キュービクル式非常電源専用受電設備

取扱事例（Q & A）

令和6年8月29日

一般社団法人 日本電気協会
キュービクル式非常電源専用受電設備
認定委員会

図1 非常用低圧発電機の接続例

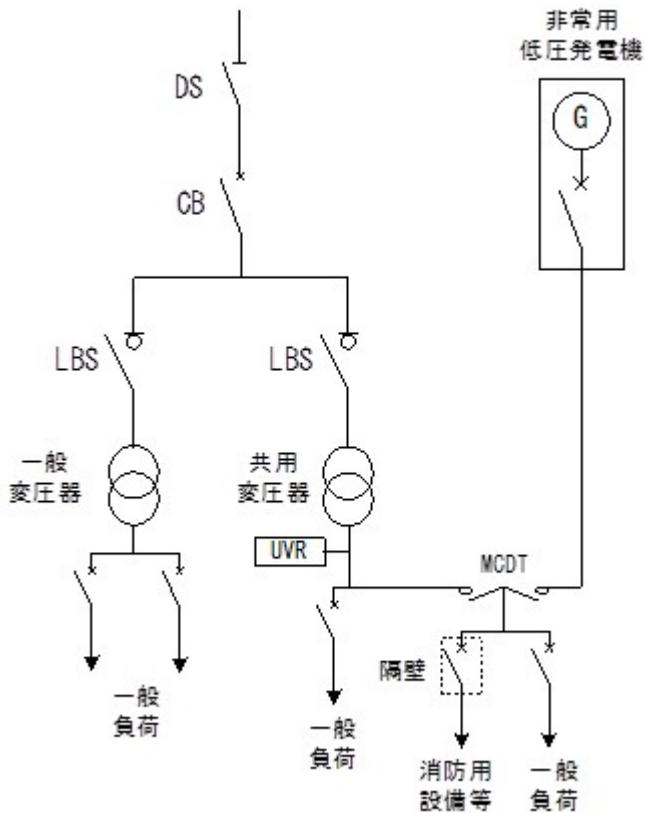
形式認定の出荷時に非常用自家発電設備を接続する際はなにを注意すれば良いか。

非常用自家発電設備の接続にあたっては図 1 を参照し、次の点に注意すること。

- ① 消防用設備等（非常用）の電源設備となるもので低圧であること。なおこの場合、低圧自家発電設備（消防庁告示第 1 号）にもかかることに留意すること。
- ② 一般回路のみに電源を供給するものではないこと。
- ③ 所轄消防署と協議を行い、了解が得られたものであること。
- ④ 非常用自家発電設備の負荷側は、キュービクル内の低圧回路に接続すること。

図2 非常用発電機（低圧）の切替装置設置例

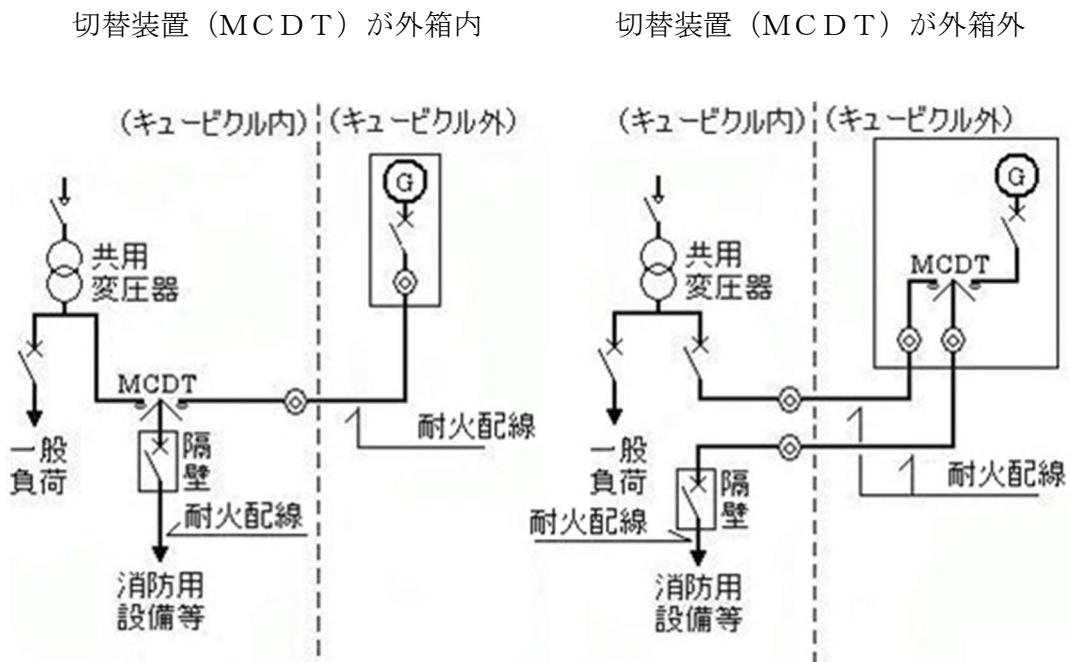
非常用発電機の切替装置をキュービクル外箱内に収納できるか。

図2左のような場合（キュービクルの近傍に発電機がある場合）は、収納できる。

なお、外箱外に施設した場合の例を図2右“切替装置（MCDT）が外箱外”に示す。

(注1) キュービクル外等防火区画外に電線を引き出す場合は、MCCBの負荷側とし耐火配線を使用すること。

(注2) 図2右の場合、消防庁告示第1号、第7号の適用を所轄消防署と協議すること。

図4 確認したい機器配置図

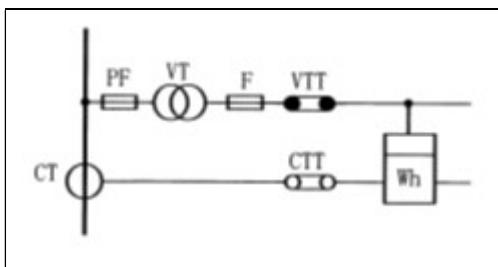
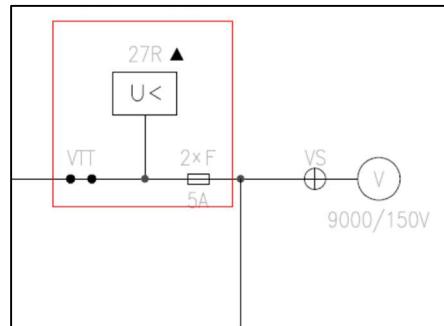
「UVR」の誤動作を防止するために図4のような接続は可能か。

ヒューズ溶断によるUVR動作を回避することを目的に、その方法の一つとして、VTの二次側補助回路に設けるヒューズをVTTの二次側に取付け、ヒューズ溶断によるUVR誤作動リスクを回避し、かつVTTからの試験電圧印加によるUVR動作も回避するよう図4のように取付けすることも可能とする。

図5 非常時にMCにより任意に負荷を切り離す場合

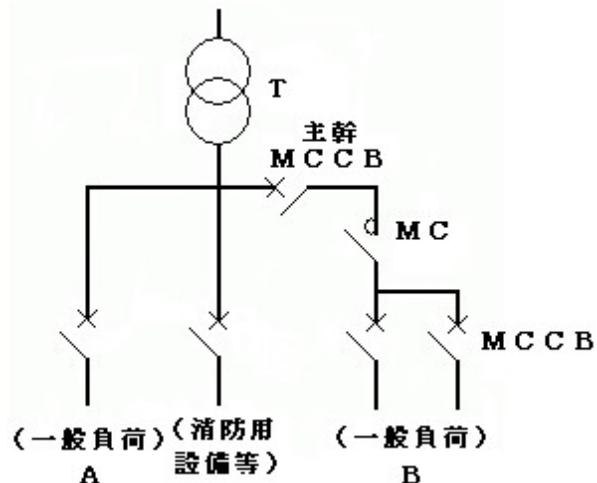
図5は非常時にMCを動作させることにより一般負荷Bすべてを切り離すものとしている。この場合、主幹MCCB以下は無負荷になるため共用変圧器における配線用遮断器の定格電流の制限2.14倍以下の計算には含まず、計算上は一般負荷Aと消防用設備等の2台のMCCBを計算することよいか。

認められない。非常時のMC動作については、動作保証ができないことから、共用変圧器における配線用遮断器の定格電流の制限2.14倍以下に主幹MCCBも加える必要がある。

図 7 並列絶縁電線の電流減少係数 0.8 の例

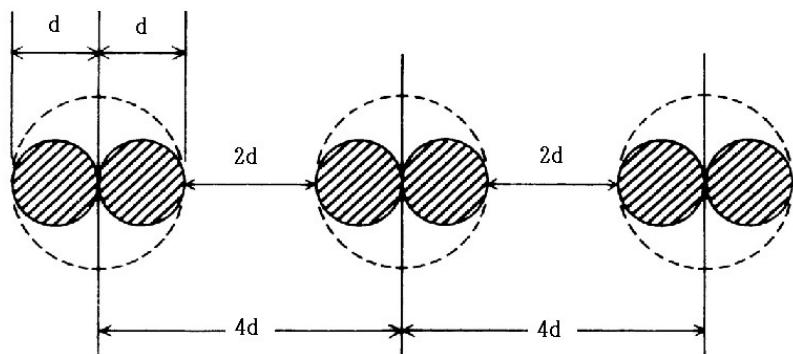
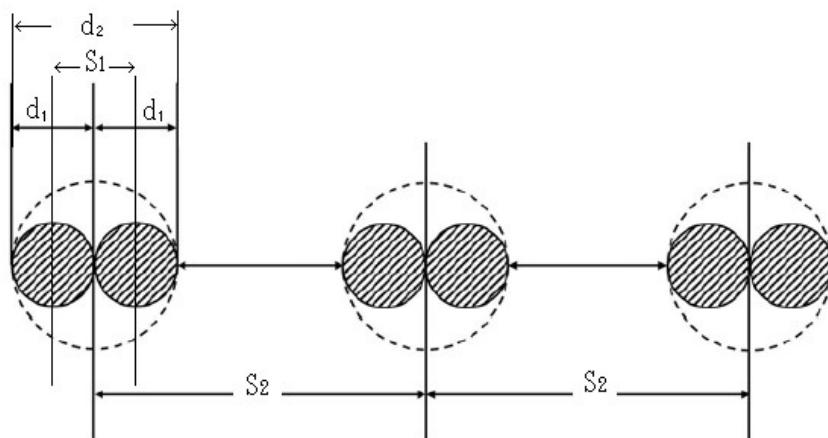
並列絶縁電線の電流減少係数について、7.4.2の図7.23以外の計算方法はあるか。

次の考え方がある。三相3線式回路が、図7のように複線(2本)で配線された場合の電流減少係数は0.8となる。

$S_1=d_1$ の場合の減少係数は表 7.4 の 2 条配列における $S=d$ なので「0.85」

$S_2=2d_2$ の場合の減少係数は、表 7.4 の 3 条配列における $S=2d$ なので「0.95」

よって、複線（2 本）で配線され、相間隔を S_2 における場合の電流減少係数は、
電流減少係数 = $0.85 \times 0.95 = 0.8$

(2) 適切な例

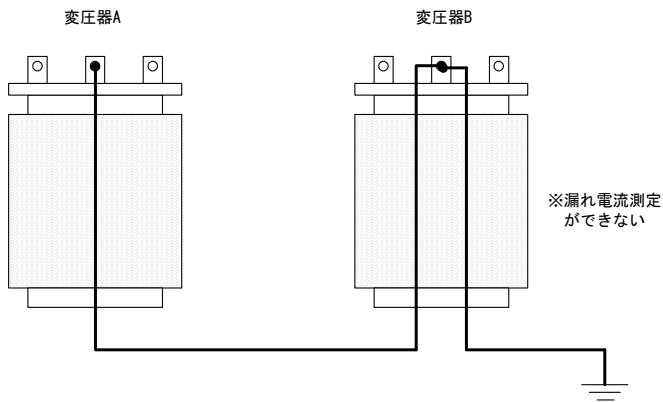
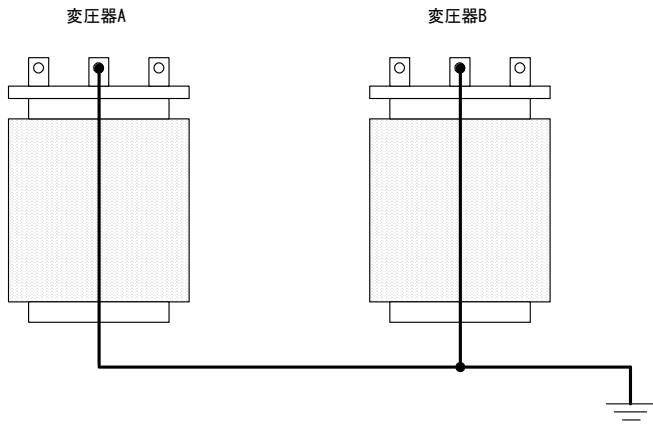
JIS C 4620 の7.4.3 接地d)では、変圧器のB種接地工事を接地母線とすることの条件が規定されているが、g)で規定される「漏れ電流を安全に測定できるように取り付ける」との条件が満たせない場合があるのでないか。

接地母線とする場合、JIS C 4620 7.4.3 接地d)及びg)を満足するためには、下図例(2)のような配線とする。

図9 深夜電力回路等を設ける場合の標準接続例

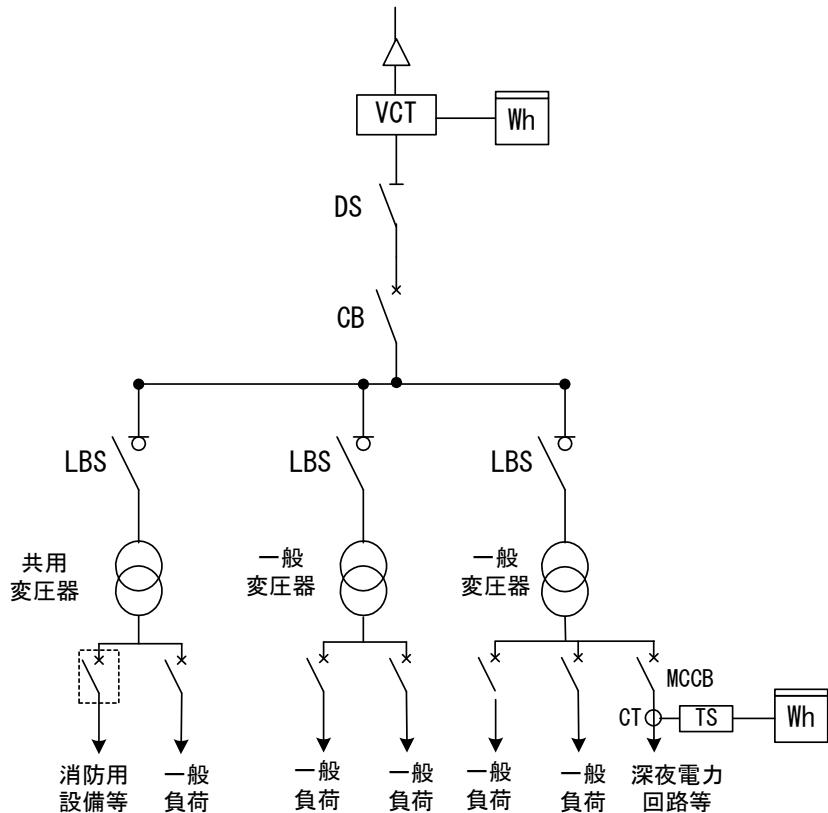
深夜電力回路等を設ける場合の接続方法について教えて欲しい。

接続方法は、図9の標準接続例に基づき次によること。

- (1) 主遮断装置は、1つであること。
- (2) 深夜電力回路等を設ける場合は、次によること。

- ① 深夜電力回路に関しては一般送配電事業者との技術協議で決められることから、一般的な接続方法として図9の標準接続例を示し、一般的な留意事項を以下に示す。
- ② 共用変圧器と同相・同電圧の一般用変圧器がある場合は、一般用変圧器に接続することが望ましい。
